RESPOSTA À SOLICITAÇÃO DE ESCLARECIMENTOS

Licitação nº 015/25 – Solicitação de Esclarecimentos

Solicitante: QUANTUM ENGENHARIA

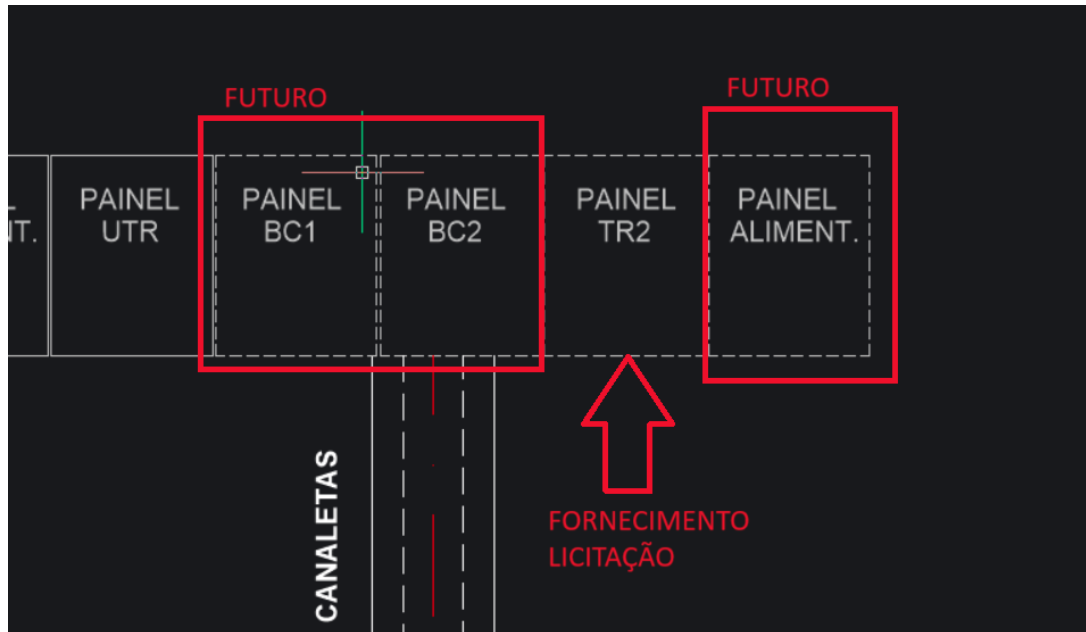
- Questionamento referente ao desenho básico “as-02-00”.

RESPOSTA: Segue figura explicativa.
